**INFRASTRUTTURE FERROVIARIE STRATEGICHE DEFINITE DALLA LEGGE
OBIETTIVO N. 443/01
LINEA A.V. /A.C. TORINO-VENEZIA Tratta VERONA-PADOVA
Lotto funzionale Verona-Bivio Vicenza
PROGETTO ESECUTIVO
PARTE GENERALE
IDROLOGIA E IDRAULICA
GENERALE
RELAZIONE DI CONFRONTO P.D. / P.E.**

GENERAL CONTRACTOR 	ALTA SORVEGLIANZA 				
RELAZIONE DI CONFRONTO P.D. / P.E.	Progetto IN17	Lotto 10	Codifica Documento EI2 RO ID0000 001	Rev. A	Foglio 2 di 10

Figura 2.1 Estensione del modello idraulico 1D-2D al T. Valpantena

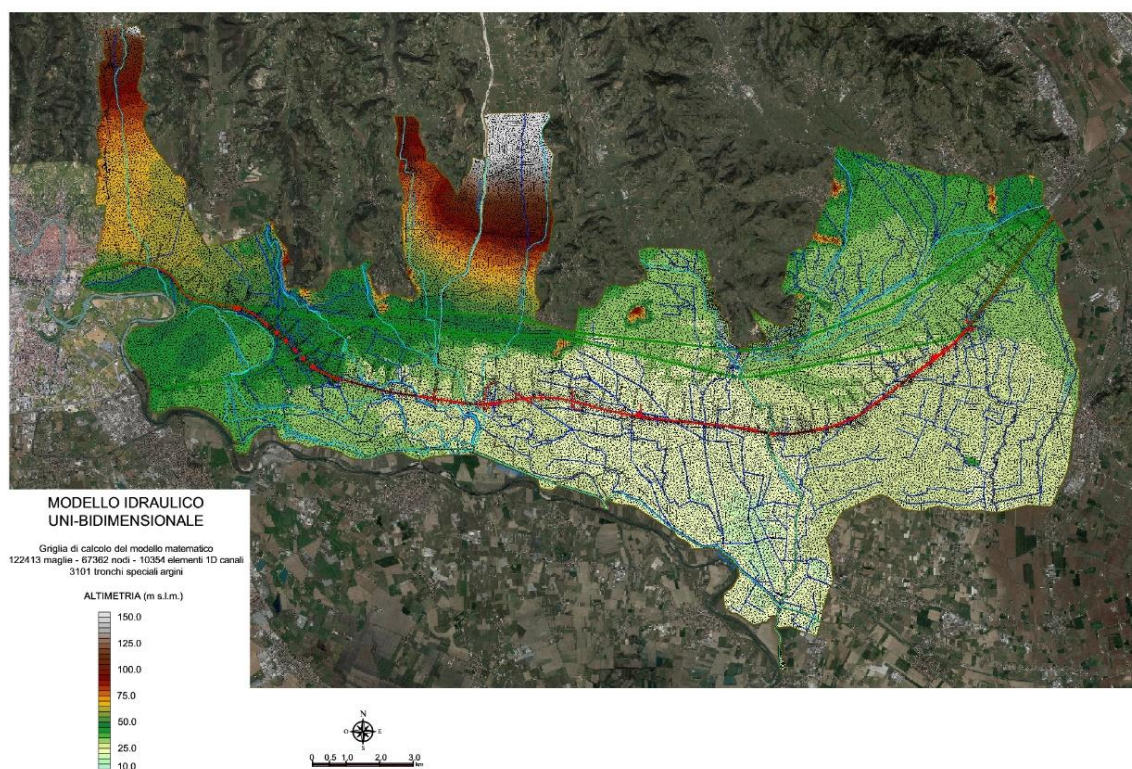
- Modellazione accoppiata 1D-2D del Torrente Valpantena: è stato implementato un modello idraulico 1D-2D in regime di moto vario, come quello sviluppato per gli altri corsi d'acqua, quali il T. Fibbio, il T. Illasi e il sistema Chiampo-Alpone, ai fini della determinazione delle aree potenzialmente inondabili e dei tratti in rilevato della linea FS in progetto potenzialmente interessati dalle esondazioni (Figura 2.1).

Figura 2.2 Esempio di aggiornamento del modello idraulico 1D-2D: a sinistra il modello usato nel PD, a destra il modello aggiornato per il PE.

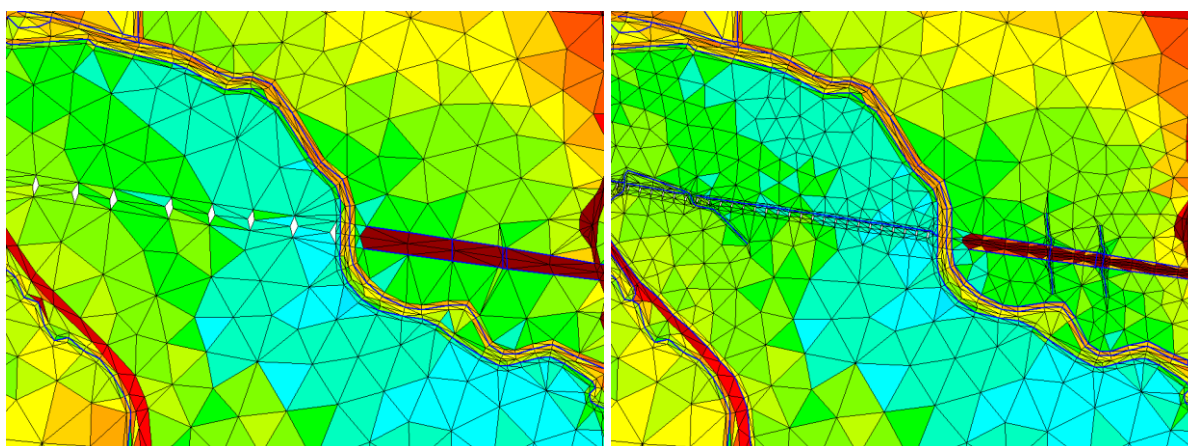
- Aggiornamento del modello idraulico 1D-2D: è stata aggiornata la geometria del modello idraulico implementando i più recenti dati topografici disponibili, in particolare quelli del rilievo celerimetrico di dettaglio appositamente predisposto a cavallo della linea FS per la redazione del progetto esecutivo. È stata migliorata la risoluzione del modello (si veda il documento IN1710EI2RHID0000003A) in corrispondenza della linea FS in progetto, in particolare per quanto riguarda gli attraversamenti e le interferenze, in base alle geometrie “post-CIPE” (Figura 2.2, esempio estratto in corrispondenza del viadotto sul T. Fibbio).

Figura 2.3 Esempio di sottovia (pk 12+034) con inserimento dei muri di contenimento (linee rosse).

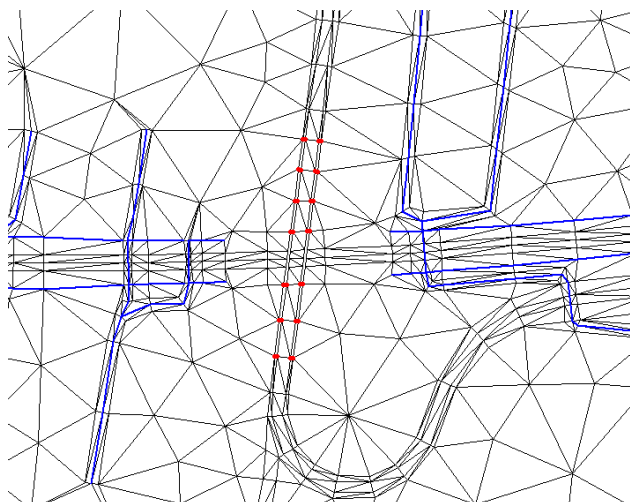
- Simulazione di eventi con diversi tempi di pioggia: come proposto in sede di offerta sono stati indagati gli effetti di eventi con tempo di ritorno $T_r=100$ e 300 anni con tempi di pioggia di 6 e 12 ore con andamento nel tempo lineare crescente (scenario M2), oltre al caso già studiato nel PD relativo al solo tempo di pioggia di 24 ore. Le portate utilizzate sono quelle messe a disposizione dall’Autorità di Bacino Distrettuale delle Alpi Orientali (ex Autorità di Bacino dell’Adige).
- Implementazione di modelli annidati all’interno del modello idraulico generale, come previsto in offerta, per la miglior schematizzazione delle sottostazioni elettriche, dei tombini e dei sottovia e sottopassi, specialmente quando protetti da muri di contenimento o dossi (Figura 2.3).
